## SUBASTA ELECTRÓNICA INVERSA EXPEDIENTE N° 019.912/2024

### OBRA: CORREDOR DE CONVIVENCIA MAIPÚ NOTA ACLARATORIA N° 1

Tótem permanente:

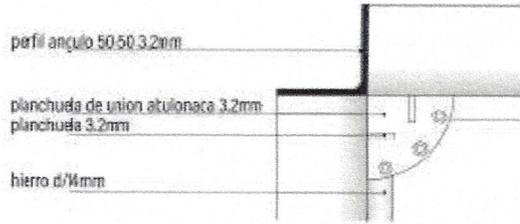
Ítems 1.3.6 y 1.16.1 Tótems: Solicitamos que nos aclaren cuál es la diferencia del ítem de referencia, Tótem de comunicación vs. Tótem permanente. Por favor incluir planos y/o alguna especificación que nos sea de utilidad para entender las características y todos sus componentes que los comprendan.

Asociado a parada de buses. Según planos incluidos en subasta.
